**PI 1877**  
Только для специалистов!  
1/1

# PRODUCT INFORMATION

## ДОПОЛНИТЕЛЬНЫЙ ВОДЯНОЙ НАСОС AUDI A4/A5/A6/A7/A8/Q5

ТЕПЕРЬ ТАКЖЕ ДОСТУПЕН НА РЫНКЕ ЗАПАСНЫХ ЧАСТЕЙ

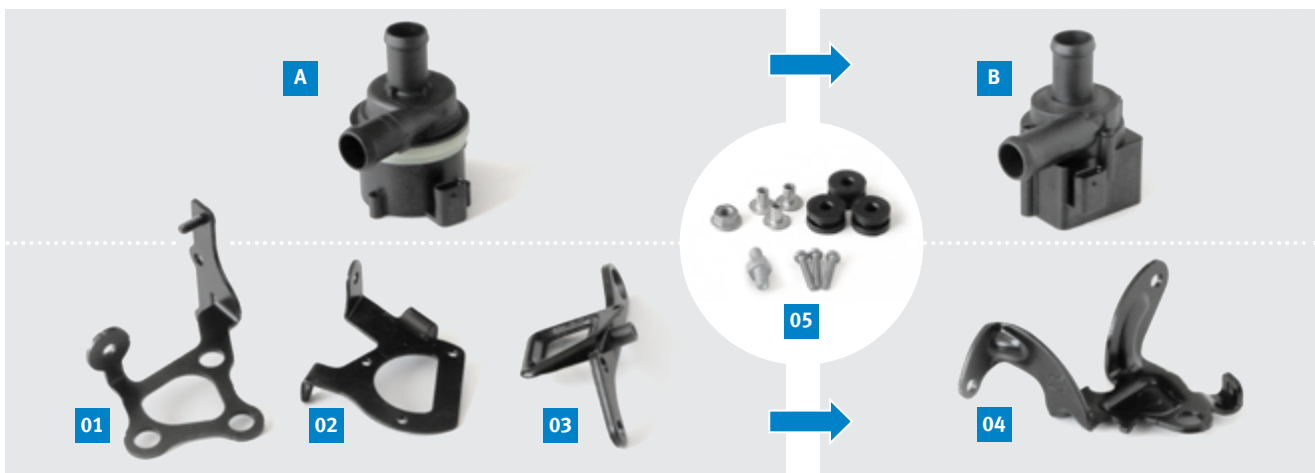
С начала серийного производства устанавливался насос (А) с кросс-номером 059 121 012 В. Затем этот насос заменили на насос производства Pierburg (кросс-номер 06D 121 601) с измененным кронштейном крепления (держателем).

Переход на насос Pierburg позволил устранить ряд проблем, характерных для первоначальных серийных насосов.

Оригинальный серийный насос (А) в зависимости от модели автомобиля поставлялся с тремя различными держателями (01), (02), (03). Если в автомобиле всё ещё установлен оригинальный серийный насос (А), держатель (04) требуется (входит в комплект поставки). Крепежные элементы (05) могут использоваться повторно.

**Эти насосы можно заменить на насосы 7.10102.05.0 от Motorservice.**
